Modulo per la presentazione delle osservazioni per i piani/programmi/progetti sottoposti a procedimenti di valutazione ambientale di competenza statale

ID: Codice procedura (ID_VIP/ID_MATM): 12691

“Progetto di un impianto eolico denominato “Pitigliano” ubicato nei comuni di Pitigliano (GR) e Sorano (GR) costituito da 20 (venti) aerogeneratori di potenza nominale 7,0 MW per un totale di 140,0 MW con relative opere connesse ed infrastrutture indispensabili”

OSSERVAZIONI

IMMAGINE n 5. Mappa eolici elaborata dall'Associazione Amici della Terra. La mappa evidenzia il cumulo degli impianti tra Lazio e Toscana.

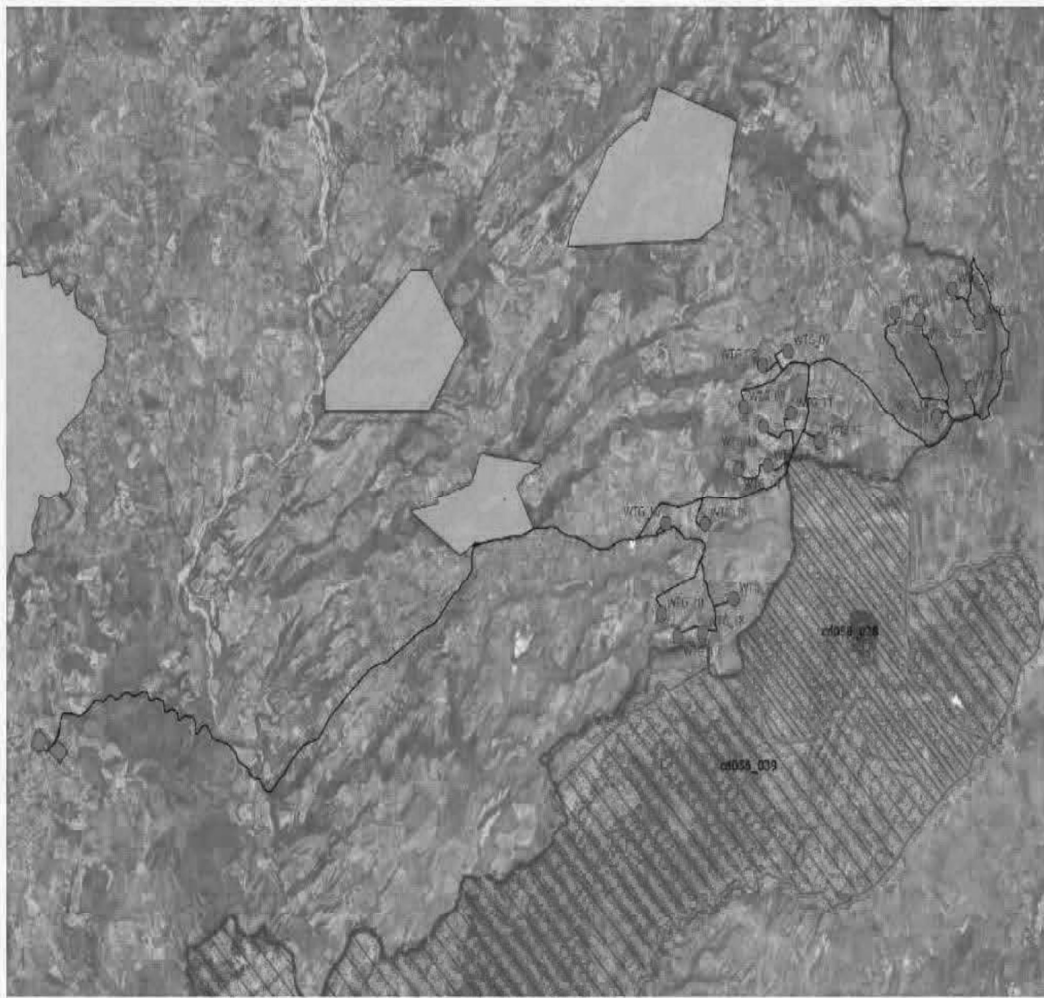
Riguardo al cumulo degli impianti FER, le mappe prodotte dalla proponente riguardano, come già evidenziato, soltanto una parte molto piccola degli impianti FER dell'area intermedia e vasta e in particolare di quelli eolici che contribuiscono a creare un notevole cumulo e la saturazione del territorio tosco laziale. Riguardo al cumulo dei soli impianti eolici si riporta la mappa dell'intervisibilità degli impianti eolici elaborata dall'Associazione nazionale “Amici della Terra”.

Se agli impianti eolici rappresentati qui sopra che non comprendono sia l'impianto eolico Pitigliano e le altre 14 pale del progetto eolico in verifica amministrativa sempre nel territorio di Pitigliano si aggiungono i migliaia di ettari (7000 fin'ora) di territorio occupato dagli impianti fotovoltaici e agrivoltaici e dalle altre tipologie appare chiaro il numero spropositato degli impianti FER nella bassa toscana e nella Tuscia.
